質 疑 応 答 書

工事名 仙台市役所本庁舎整備第 1 期 建築工事

整理 番号	2 3 0 5 1 0 5 9 5
質 問 事 項	回 答	
(外部)		
図番 A-002・123・124 外部仕上表の屋根 1-1・1-2・屋根 2～5 において、床面バリキャップの記入がありますが、範囲は R 階平面詳細図-1・2 の斜線部：機器搬出入ルートと考えるて宜しいでしょうか。	仕上面積は 10 m ² とし、設置場所は契約後別途協議といたします。	
図番 A-002 外部仕上表の屋根 2～5 において、腰掛けパイプの記入がありますが、仕様・詳細・取付位置を御指示下さい。	仕様は下記とし、設置場所は契約後別途協議といたします。 スチール製 床固定式 W1500×H730 ADAL「M9144-15KS」同等品以上	
図番 A-002・014～023 外部仕上表の屋根及び平面図の凡例でオーバーフロー管の記入がありますが、取付位置の記入がありません。取付位置を御指示下さい。	数量は 12 としてください。設置場所は契約後別途協議といたします。	
図番 A-016 屋根 7 において、X7/Y9 通り付近に RD の記入がありますが、X9 通り側に排水溝+横引樋がある為、不要と考えるて宜しいでしょうか。	別添 1 を参照ください。	
図番 A-016・091・093・095 3F 屋根 9 のドレイン（6 か所）の排水経路において、B1～2 階平面詳細図で上階からの接続位置が異なり経路が読み取れない範囲があります。各ドレインの排水経路を御指示下さい。	別添 1 を参照ください。

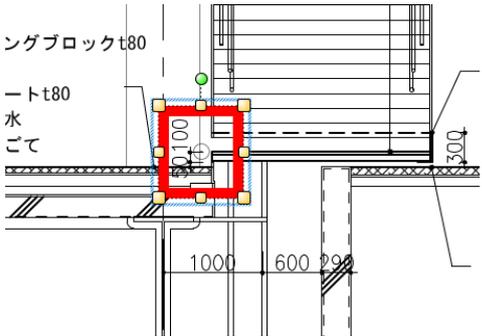
<p>図番A-049</p> <p>矩計図-5(3階)の3階B部矩計図(南面・X2-3間)において、室外機置場3-1上部軒天のけいカル板 t8+8 EP-Gと外壁ECP頂部・下端取合部に見切縁の記入がありますが、仕様を御指示下さい。</p> 	<p>下記としてください。</p> <p>アルミ押出型材 L-50×50×6 フッ素樹脂焼付塗装</p>
<p>図番A-050・096</p> <p>矩計図-6の3階B部矩計図(南面・X2-3間)において、X1/Y2-3間の受水槽・空調ポンプ室前にアルミパンチングメタルの記入がありますが、3階平面詳細図-1では受水槽・空調ポンプ室前に上部ECPパネルの範囲が無く相違しています。受水槽・空調ポンプ室前に上部ECPパネルが必要な場合は範囲を御指示下さい。</p>	<p>A-050 矩計図-6の3階B部矩計図の図名及び図内室名が誤記になります。</p> <p>正しくは下記になります。</p> <p>図名：3階B部矩計図(西面・Y6-7間)</p> <p>室名：非常用発電機室</p>
<p>図番A-050</p> <p>矩計図-6の3階B部矩計図(南面・X2-3間)において、外壁ALC板と耐風梁取合部に取付金物の記入がありますが、部材寸法は下記のように考えて宜しいでしょうか。</p> <p>■ L-65×65×6 (梁上下)</p>	<p>S107に記載の「SCB45S」として</p> <p>ください。</p>

鉄骨梁：頭繋金物 L-50×50×6
耐風梁：足元金物 L-50×50×4

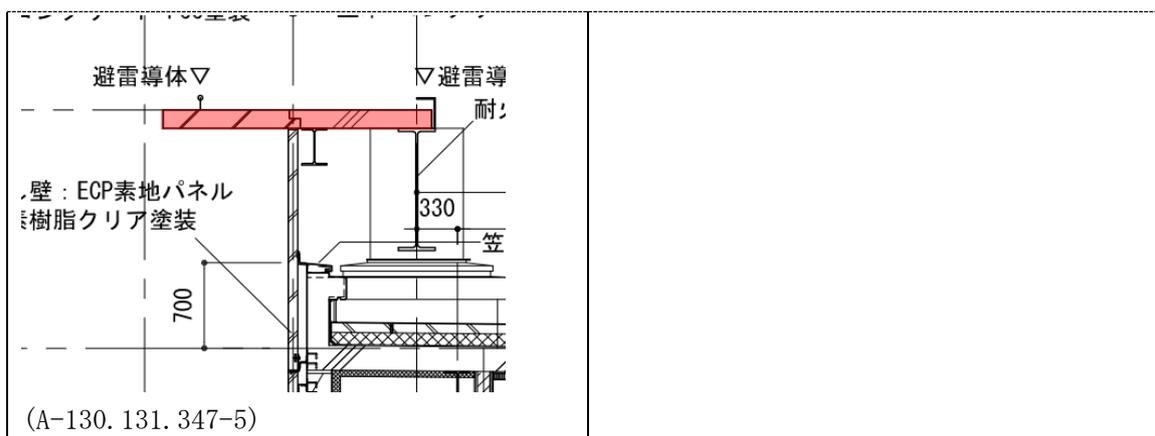
<p>質 問 事 項</p>	<p>回 答</p>
<p>SP50 の下部ベースプレートについて、リストに記載がありません。仕様、寸法及び厚みは SM490A □1770 t-25 と考えて宜しいでしょうか。ご指示ください。 (S-311)</p>	<p>よろしいです。</p>
<p>⑦その他特記事項 6)ベースプレート株充填工法に記載の免震下部基礎コンクリートの試験施工について、対象は最もサイズが大きく条件の悪いと思われる NRB180H(ベニヤのモックアップ)の充填率が 90%以上の確認をすると考えて宜しいでしょうか。ご指示ください。 (S-3)</p>	<p>契約後、監督員との協議によります。</p>
<p>B1 階柱主筋について、RC 柱、SRC 柱共に下記図示の様にマットスラブ下端レベル+500 まで見込み、圧接 1 か所を見込むと考えると宜しいでしょうか。ご指示ください。</p> <p>(S-212, 304, 304A)</p>	<p>圧接箇所は適宜考慮ください。</p>
<p><オイルタンク・緊急排水槽></p>	
<p>コンクリート仕様について、仕様が不明です。以</p>	<p>F c 3 0 ・ S 1 8 としてください。</p>

<p>下と考えて宜しいでしょうか。ご指示ください。</p> <ul style="list-style-type: none"> ・Fc24 S18cm <p>(S-417)</p>	
--	--

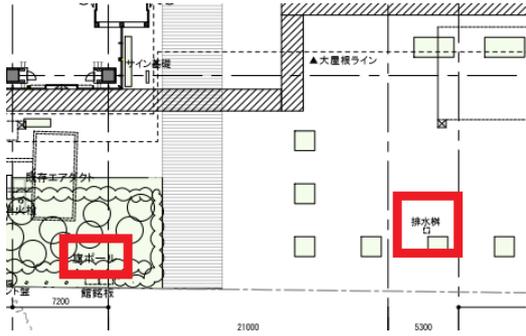
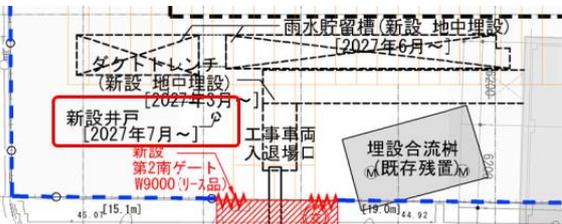
<p>SW1F-01 について、寸法欄は W8300+5700+2700 とありますが、展開図では下図赤枠の様に W7300 程度とくい違います。展開図を正と考え SW1F-01 の寸法は W7300×H1400 程度と考えて宜しいでしょうか。ご指示ください。 (A-144. 163)</p> 	<p>W8300+5700+2700 を正としてください。</p>
<p>質 問 事 項</p>	<p>回 答</p>
<p>SW1F-02・03 の H 寸法について、建具表寸法欄は H900 ですが、姿図では H1300 程度とくい違います。姿図を正とし、H1300 程度と考えて宜しいでしょうか。ご指示ください。 (A-144. 163)</p>	<p>SW1F-02 は H900, SW1F-03 は H1400 としてください。</p>
<p>SD 共 13. SD4F-02. 03 の姿図 26 について、両袖パネの仕様が不明です。チール製 SOP 塗と考えて宜しいでしょうか。ご指示ください。(A-168. 170. 177)</p>	<p>よろしいです。</p>
<p>SW4F-02 について、姿図 41 と記載がありますが、姿図にありません。平面詳細図より、片袖 FIX 付両開き框戸(両開き框戸部 W1800+FIX 部 W300)と考えて宜しいでしょうか。ご指示ください。 (A-099. 170)</p>	<p>両開き框戸 W2100×H2700 としてください。</p>
<p>SD3F-28 の仕上について、建具表-6 に押出成形セメント板 フッ素樹脂塗装とありますが、外部側の仕上と思われ、受水槽・空調ポンプ室面の仕上が</p>	<p>A167 建具表-6 のとおり、框戸に外部仕上は押出成形セメント板としてください。受水槽・空調ポンプ室側は框・枠とも SOP と</p>

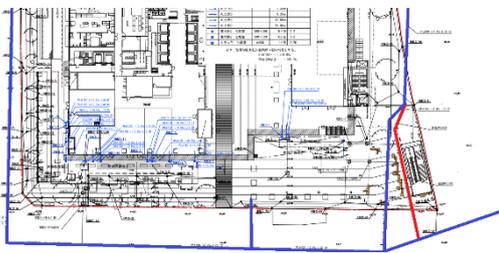
質 問 事 項	回 答
<p>(外 構)</p> <p>1 階平面図 下図より赤枠範囲に旗ポールと排水桧が確認出来ますが、詳細図がありません。別途工事と考えると宜しいでしょうか。ご指示ください。</p>  <p>(A-014)</p>	<p>よろしいです。</p>
<p>仮設計画図-1 下図より新設井戸の記載がありますが、詳細図がありません。別途工事と考えると宜しいでしょうか。ご指示ください。</p> 	<p>よろしいです。</p>
